高放射性廃液を扱わない「高放射性廃液貯蔵場(HAW)及び  
ガラス固化技術開発施設(TVF)ガラス固化技術開発棟以外の施設」  
(その他の施設)の火災防護対策に係る東海再処理施設安全監視チー  
ム会合等での確認事項への回答について

令和5年9月25日

国立研究開発法人日本原子力研究開発機構

図-1 廃溶媒処理技術開発施設 (ST) 廃溶媒受入セル (R006) の受入貯槽 (328V10、V11) の廃溶媒の貯蔵状態

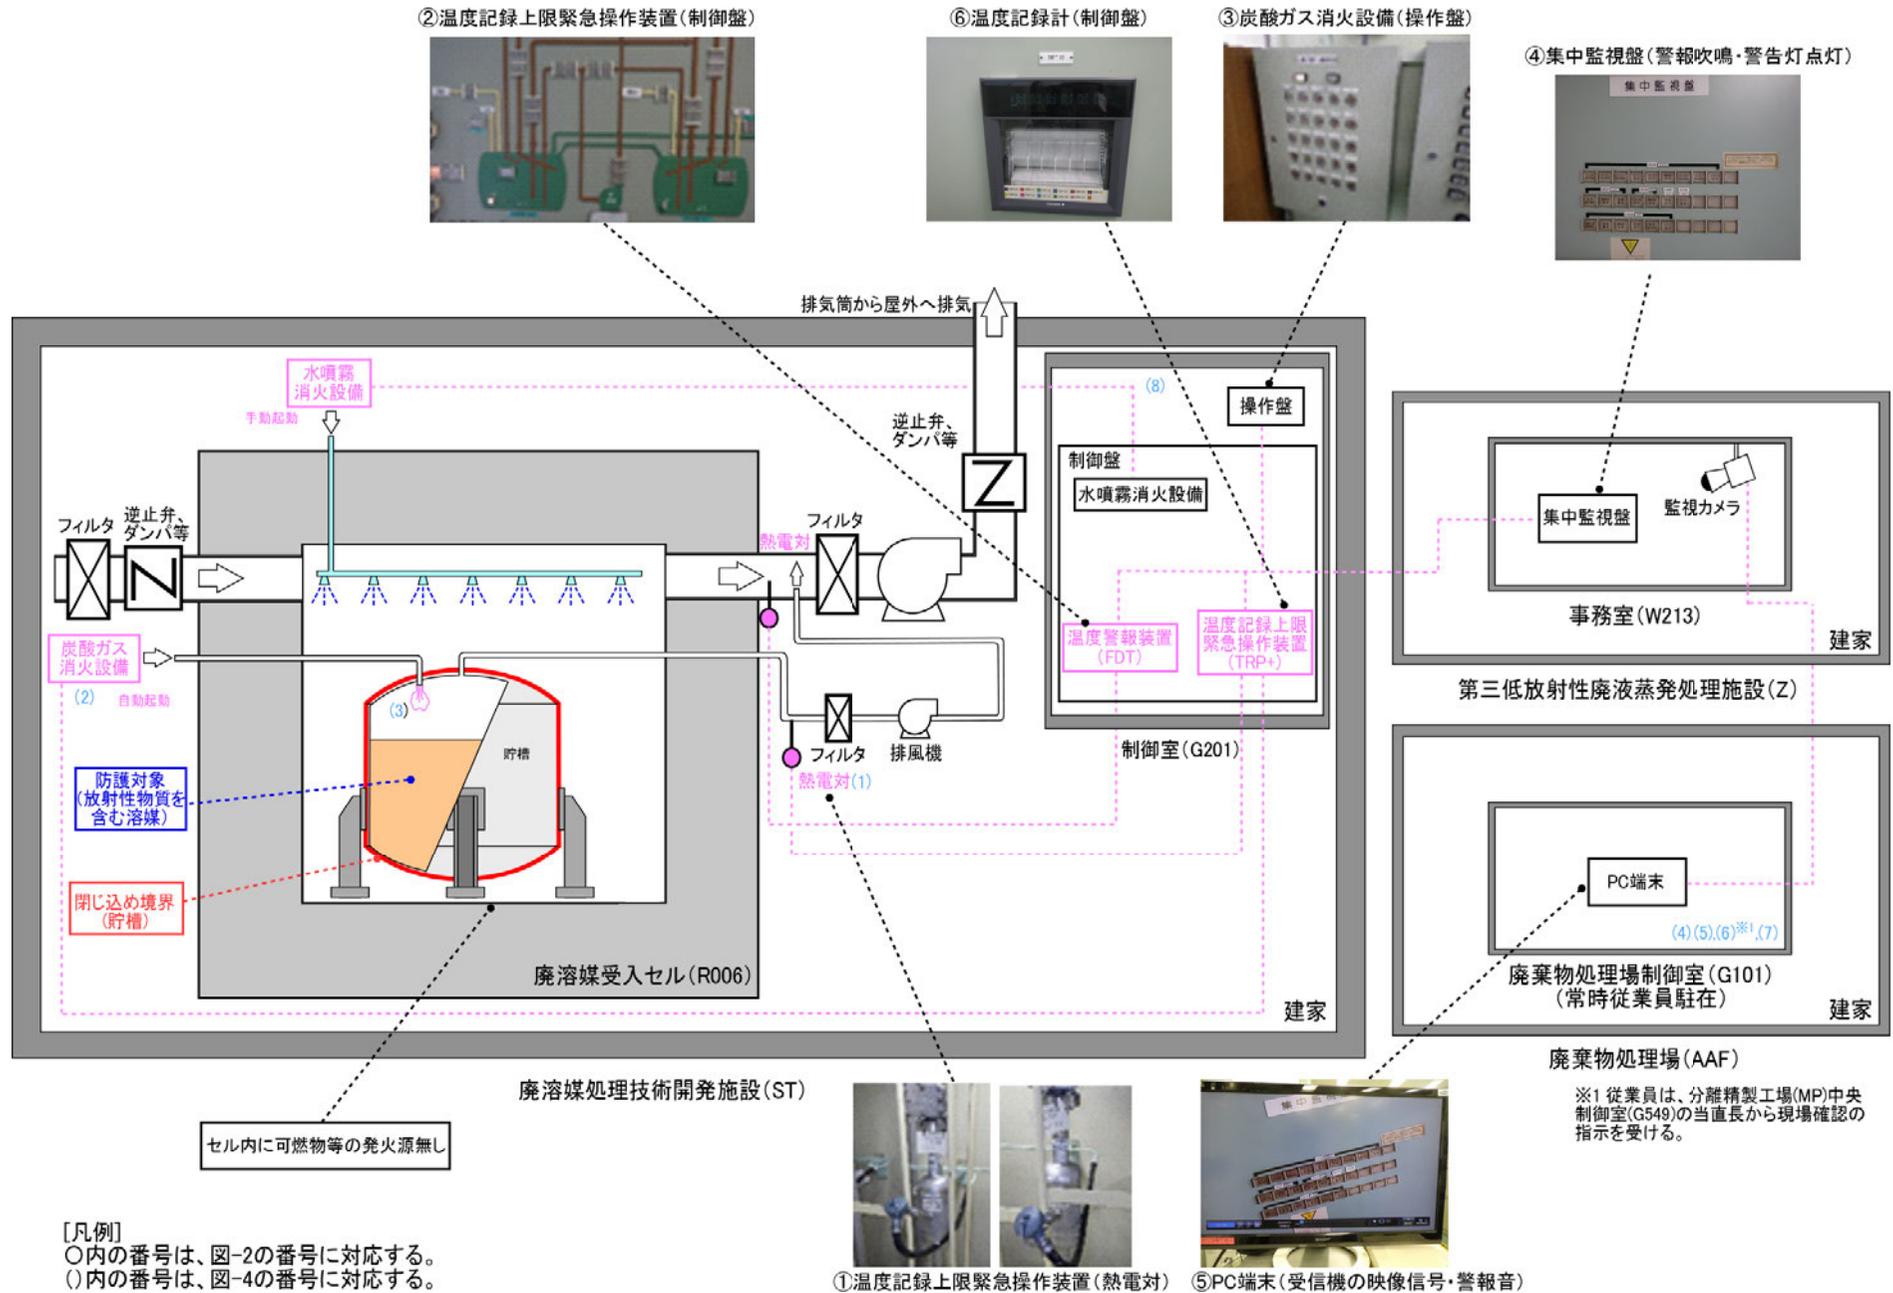
廃溶媒処理技術開発施設 (ST) 廃溶媒受入セル (R006) の受入貯槽 (328V10、V11) には、廃溶媒 (放射性物質を含む TBP と n-ドデカンの混合溶液) を貯蔵している。廃溶媒は危険物であり可燃物である。受入貯槽 (328V10、V11) は、1.5 mm 以上のステンレス鋼製 (耐火時間 1 時間以上) の貯槽であり、廃溶媒受入セル (R006) は 15 cm 以上のコンクリート壁 (耐火時間 3 時間以上) で構成されるセルである。当該セルは、セルの扉を施錠することで物理的に人が立ち入れないようにしており、受入貯槽 (328V10、V11) の廃溶媒以外の電気機器等の発火源を設置していない。

受入貯槽 (328V10、V11) の槽類換気系配管には、温度記録上限緊急操作装置 (TRP+) を「核原料物質、核燃料物質及び原子炉の規制に関する法律」(以下「炉規法」という。)に基づき設置して貯槽の排気温度を測定し、受入貯槽 (328V10、V11) 内の温度異常を感知した場合には、自動で炭酸ガスを貯槽内に供給する炭酸ガス消火設備<sup>※1</sup>を炉規法に基づき設置している。また、廃溶媒受入セル (R006) のセル換気系ダクトには温度警報装置 (FDT) を炉規法に基づき設置してセルの排気温度を測定しセル排気の温度異常を感知できる。セル排気の温度トレンドにより火災と判断した場合には、手動操作でセル内に消火用水を供給する水噴霧消火設備を炉規法に基づき設置している。温度記録上限緊急操作装置 (TRP+) 及び温度警報装置 (FDT) は性能維持施設として定期点検を実施し、炭酸ガス消火設備及び水噴霧消火設備については性能維持施設としていないものの消防法に準拠した定期点検を自主的に実施している。

廃溶媒受入セル (R006) の受入貯槽 (328V10、V11) の廃溶媒を発火源とした火災が発生したとしても、温度記録上限緊急操作装置 (TRP+) により排気温度の異常を感知し、自動で炭酸ガスを供給する初期消火を行うことにより受入貯槽 (328V10、V11) (耐火時間 1 時間以上) の閉じ込め境界は維持できる。また、当該セル内には受入貯槽 (328V10、V11) の廃溶媒以外の発火源がないことから、その他のセル内での発火の可能性はない。

なお、今後、温度記録上限緊急操作装置 (TRP+) による排気温度の異常を感知した場合には公設消防へ通報する等の改善を図る。

図-2 貯槽内の火災発生時における事象の流れ (328V10 の場合)

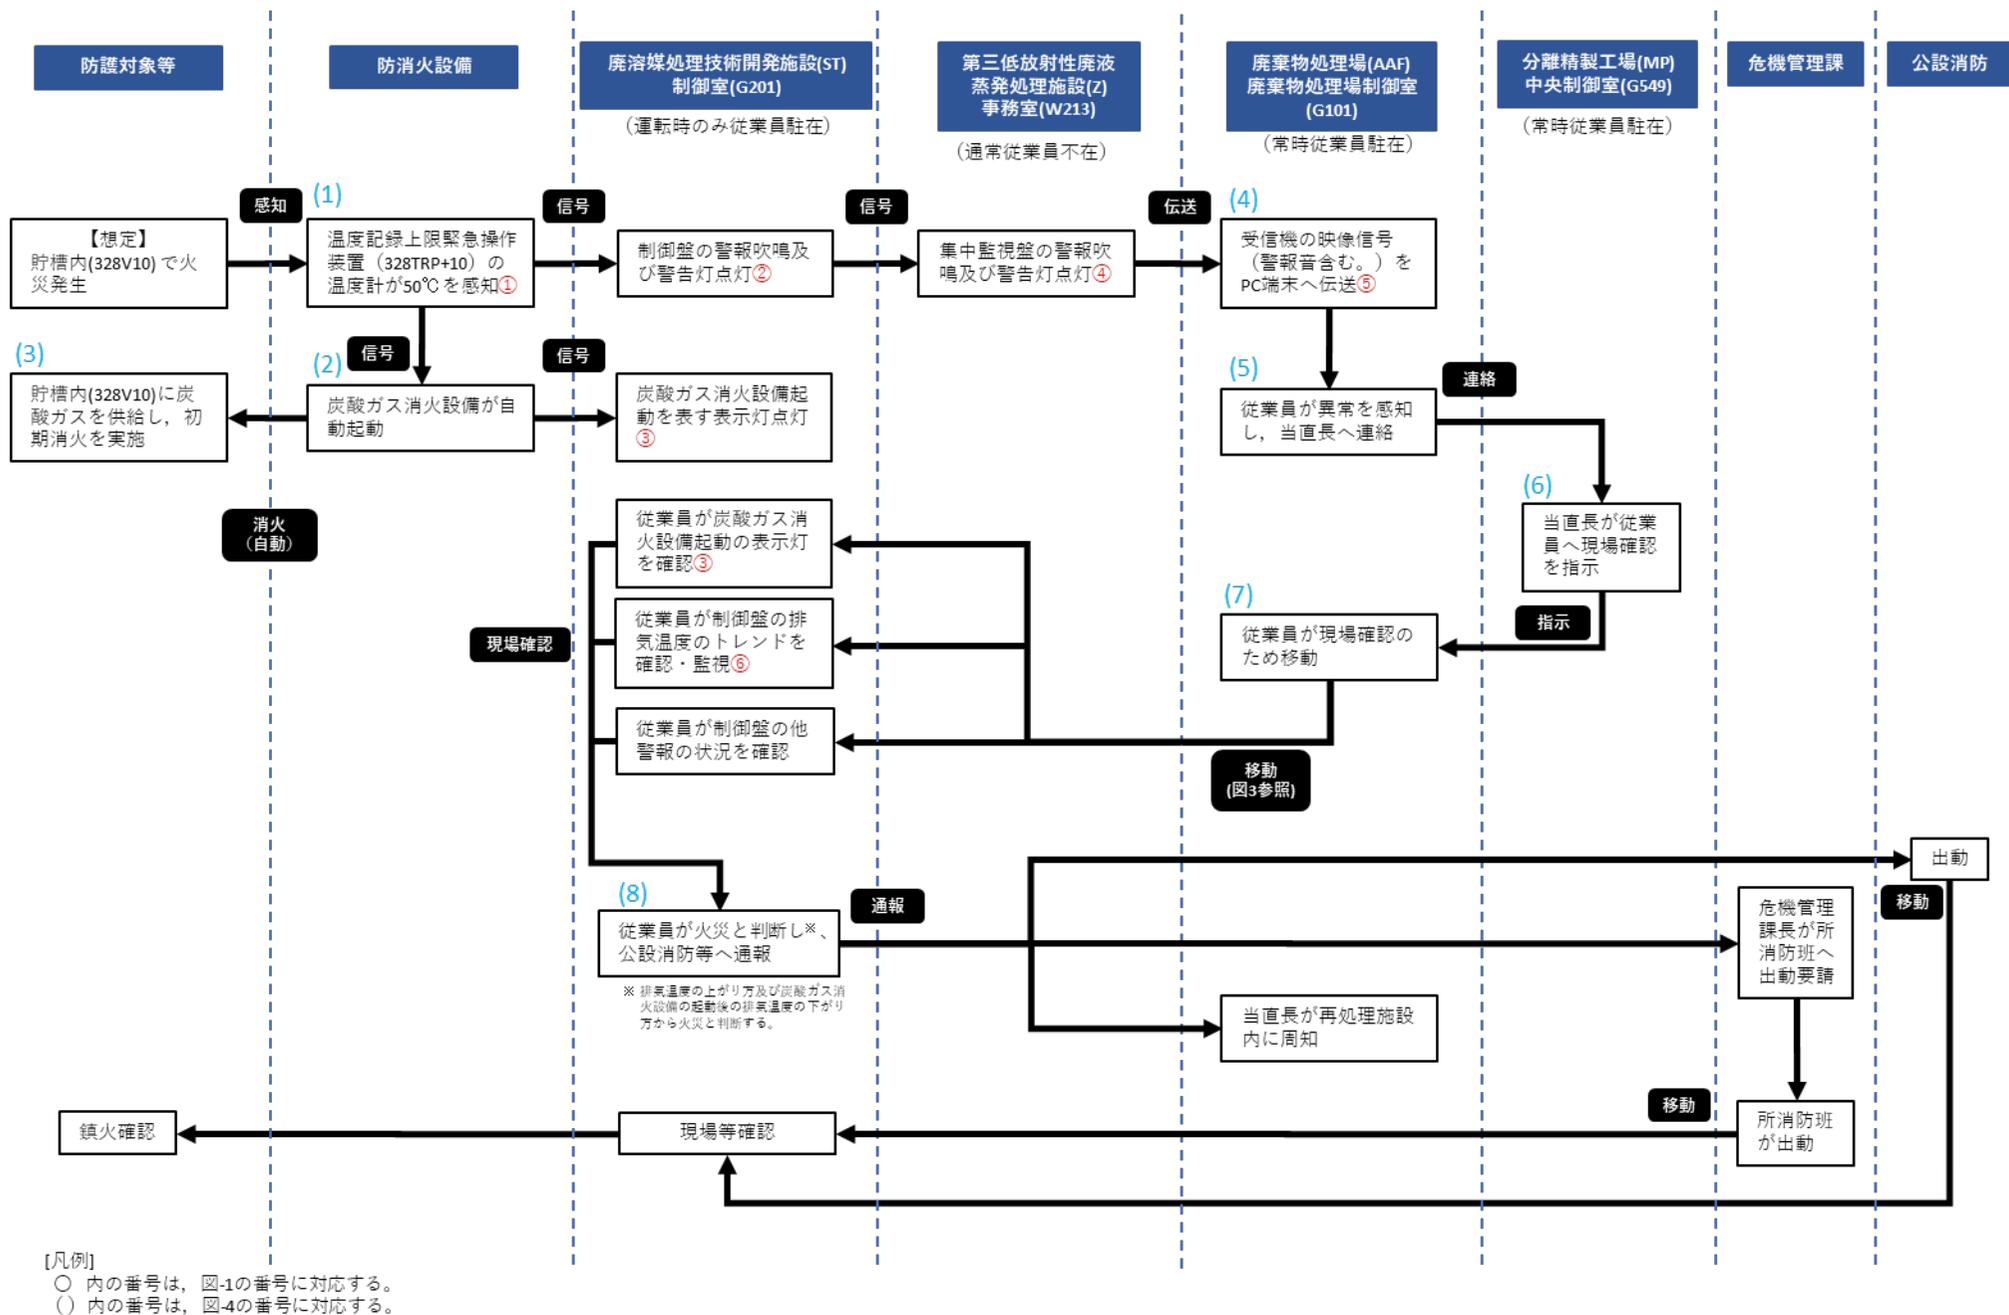
受入貯槽 (328V10、V11) に貯蔵する廃溶媒から火災が発生し、槽類換気系配管の排気温度が 50℃ (n-ドデカンの引火点 74℃ に対して十分低い温度を設定) を超えると排気温度の異常を感知し、廃溶媒処理技術開発施設 (ST) 制御室 (G201) の制御盤が吹鳴するとともに、炭酸ガス消火設備が自動起動して受入貯槽 (328V10、V11) 内に炭酸ガスを供給して初期消火を行う。廃溶媒処理技術開発施設 (ST) 制御室 (G201) の制御盤の警報音等を廃棄物処理場 (AAF) 廃棄物処理場制御室 (G101) の PC 端末により感知した従業員は、廃溶媒処理技術開発施設 (ST) 制御室 (G201) へ駆け付け、炭酸ガス消火設備の表示灯、制御盤において受入貯槽 (328V10、V11) の排気温度のトレンド等を確認・監視し、排気温度の上がり方及び炭酸ガス消火設備の起動後の排気温度の下がり方から火災と判断した場合には公設消防、危機管理課、当直長の順で通報する。初期消火は受入貯槽 (328V10、V11) の排気温度が上昇しないことを確認して成功したと判断する。なお、初期消火が不十分な場合には、従業員が手動により水噴霧消火設備を操作して、消火用水を廃溶媒受入セル (R006) へ供給し受入貯槽 (328V10、V11) の冷却消火を行う。

火災発生時の事象の流れを図-2、移動経路を図-3 並びに初期消火及び火災と判断するまでの経過時間を図-4 にそれぞれ示す。

図-1 高放射性固体廃棄物貯蔵庫 (HASWS) 汚染機器類貯蔵庫 (R040) の分析廃ジャグの貯蔵状態

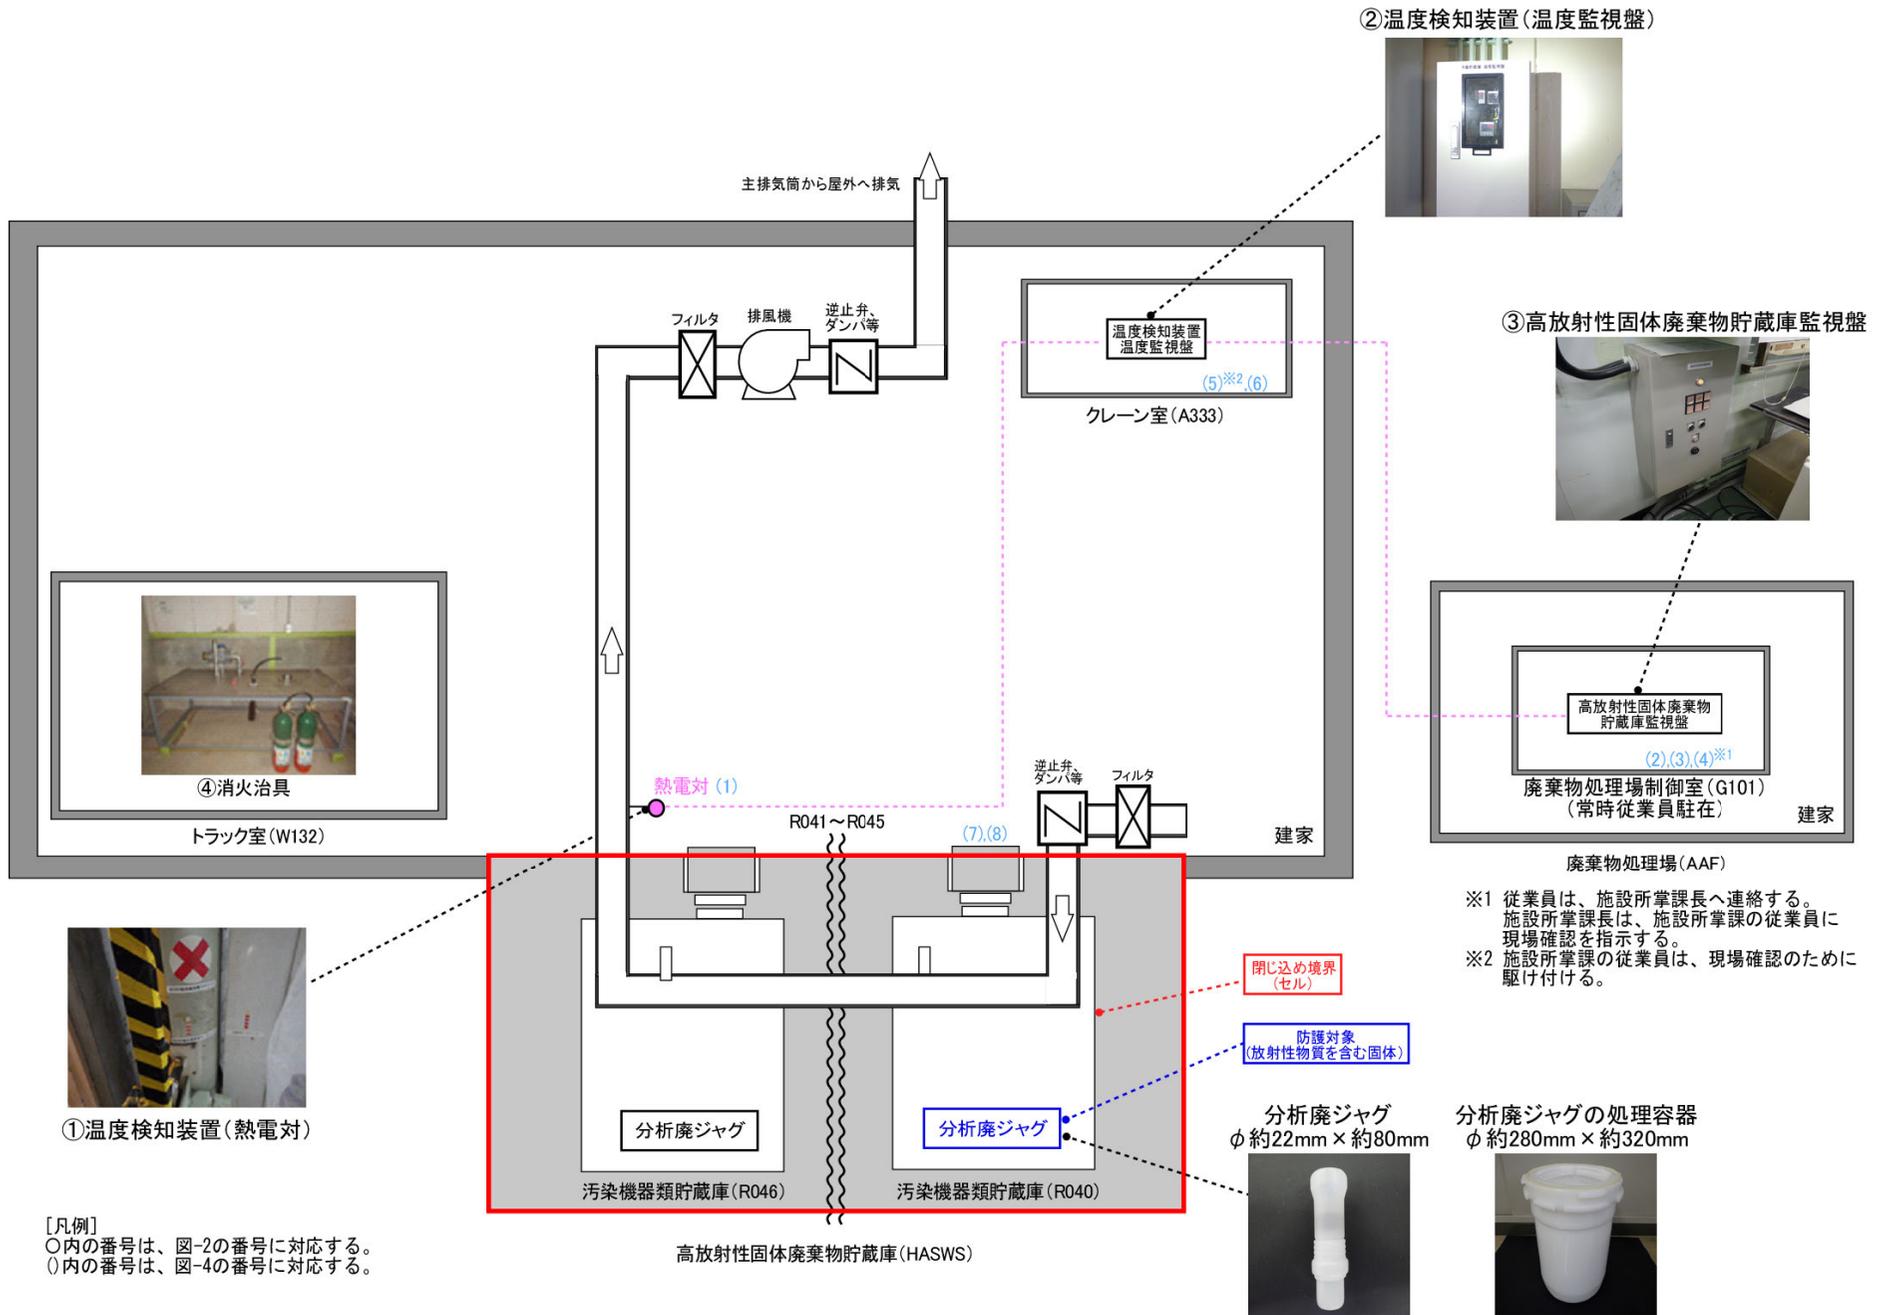
高放射性固体廃棄物貯蔵庫（HASWS）汚染機器類貯蔵庫（R040～R046）には、使用済の分析試料採取用のポリエチレン製ジャグ（以下「分析廃ジャグ」という。）を貯蔵する。分析廃ジャグは合成樹脂類であり可燃物である。汚染機器類貯蔵庫（R040～R046）は15 cm以上のコンクリート壁（耐火時間3時間以上）で構成されるセルである。当該セルは、セルの開口部に設置している遮蔽体（コンクリート）により物理的に人が立ち入れないようにしており、電気機器等の発火源を設置していない。

汚染機器類貯蔵庫（R040～R046）は1つのセル換気系ダクトを共有しており、セル換気系ダクトに自主的に設置している温度検知装置により排気温度を測定している<sup>\*</sup>。温度検知装置によりセル排気の温度異常を感知した場合には、従業員が駆け付け自主的に設置している消火器具を用いた初期消火を行う。

しかしながら、初期消火まで 2 時間火災が継続することを考えた場合には、ばい煙を含む大量の排気の発生が考えられ、汚染機器類貯蔵庫（R040～R046）のコンクリート壁の閉じ込めだけでなく、それらセル換気系ダクト及びフィルタの閉じ込めにも期待する必要がある。セル換気系ダクト及びフィルタについては、ばい煙を含む高温の排気に対して健全性を維持できないおそれがある。ばい煙を含む大量の排気の発生を防止し、汚染機器類貯蔵庫（R040～R046）のコンクリート壁により閉じ込められるよう、以下の改善を図る。

- 火災箇所を速やかに特定するための火災感知の方法
- 火災感知後に速やかに消火を行える方法
- 速やかに消火を行える体制の整備

図-2 汚染機器類貯蔵庫 (R040) の火災発生時における事象の流れ

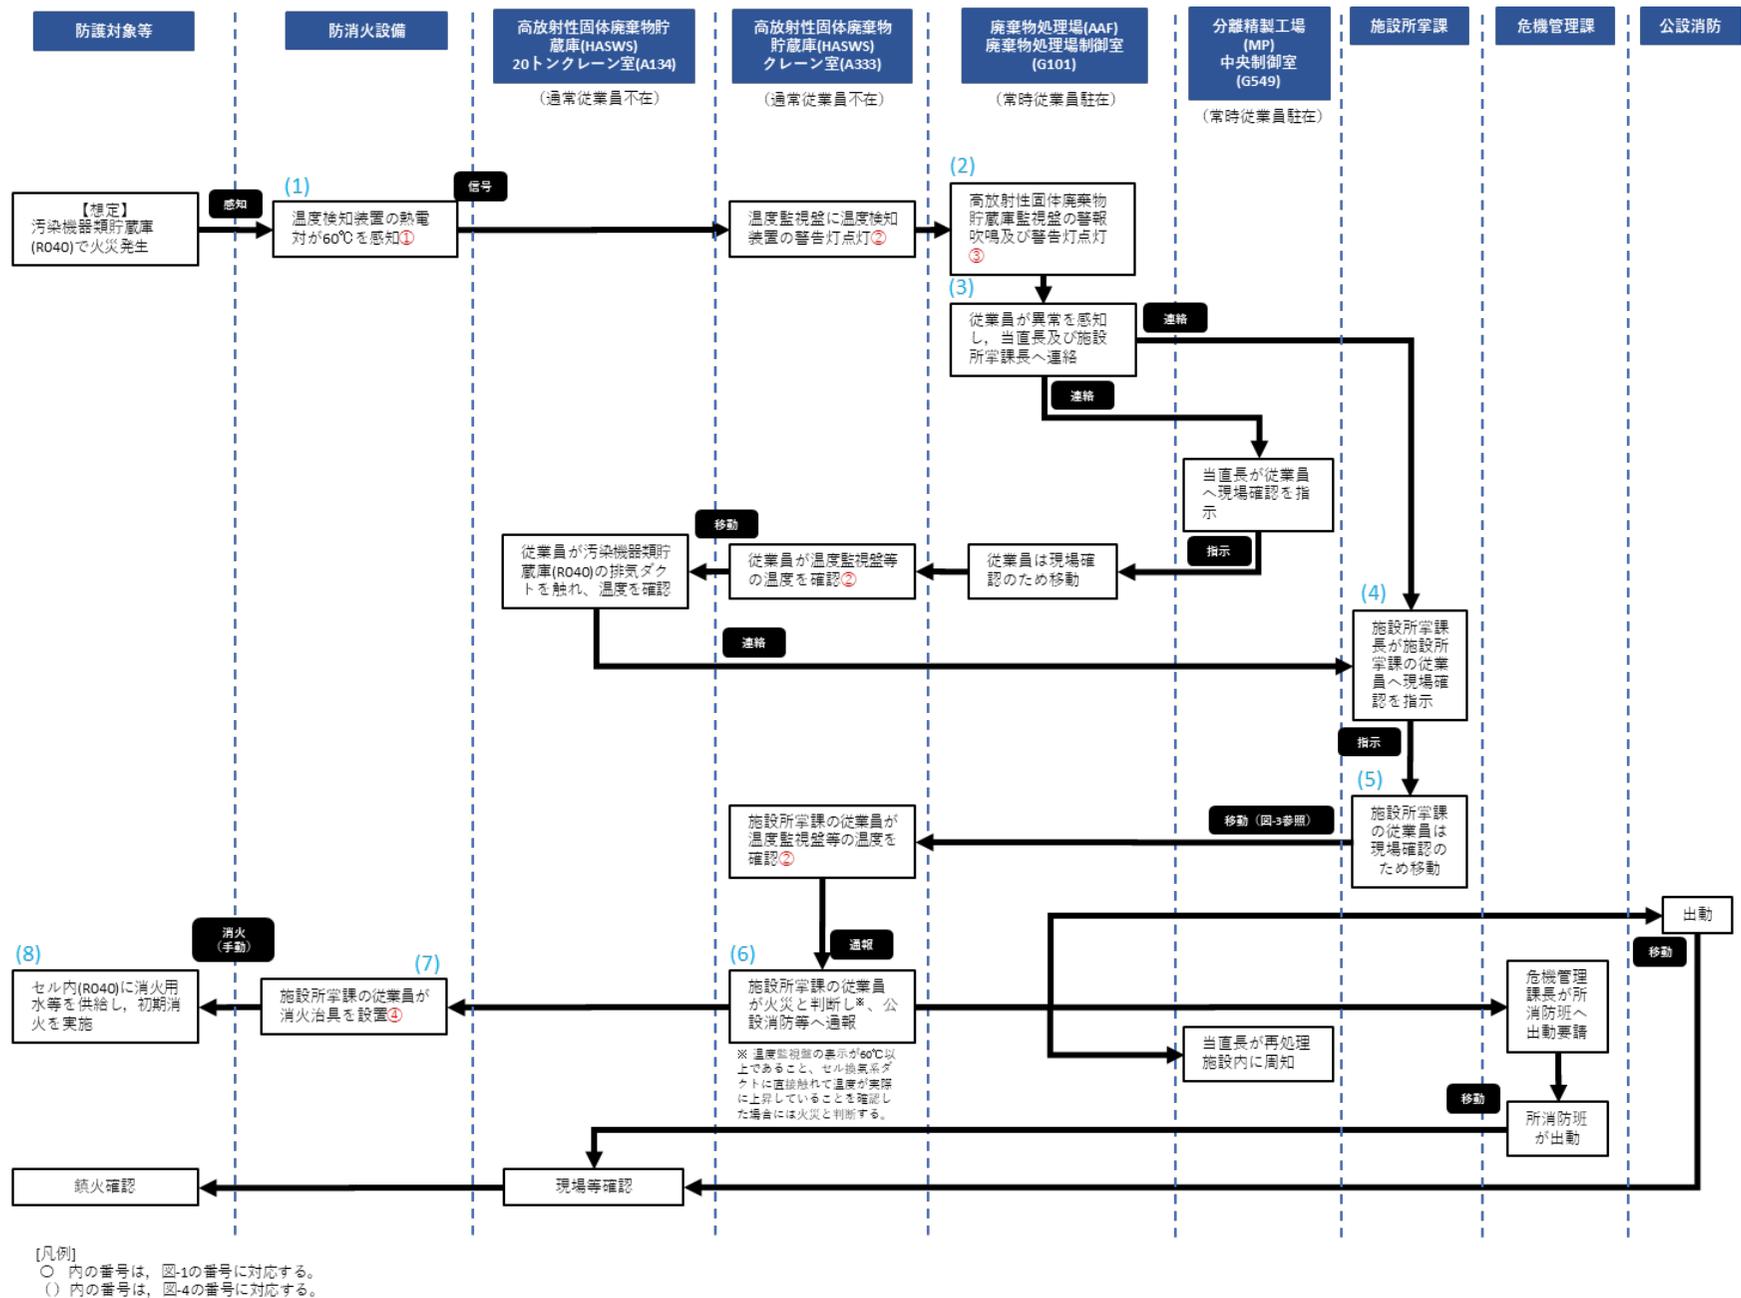
汚染機器類貯蔵庫（R040～R046）は、セル内でセル換気系ダクトにより接続されていることから、同一の閉じ込め境界として設定する。汚染機器類貯蔵庫（R040～R046）に貯蔵する分析廃ジャグから火災が発生し、セル換気系ダクトの排気温度が60℃（一般的な定温式スポット感知器の作動温度の下限値（60℃）から設定）を超えると、廃棄物処理場（AAF）廃棄物処理場制御室（G101）の高放射性固体廃棄物貯蔵庫監視盤から警報が吹鳴する。従業員は、直ちに施設所掌課等へ連絡し、施

施設所掌課の従業員を招集する。施設所掌課の従業員は高放射性固体廃棄物貯蔵庫 (HASWS) クレーン室 (A333) へ駆け付け、クレーン室 (A333) の温度監視盤の温度の確認及びセル換気系ダクトに直接触れて温度が実際に上昇していることを確認した場合には火災と判断し、公設消防、危機管理課及び当直長の順で通報する。その後、トラック室 (W132) に配備する消火器具を 20 トンクレーン室 (A134) へ移動し、汚染機器類貯蔵庫 (R040～R046) の遮蔽体 (コンクリート) 近傍の温度を確認することで火災が発生したセルを特定し、遮蔽体を取り外し、消火器具を用いて汚染機器類貯蔵庫 (R040～R046) 内へ消火用水等を供給して初期消火 (2 時間以内) を行う (参考資料 1)。

火災発生時の事象の流れを図-2、移動経路を図-3 並びに初期消火及び火災と判断するまでの経過時間を図-4 にそれぞれ示す。
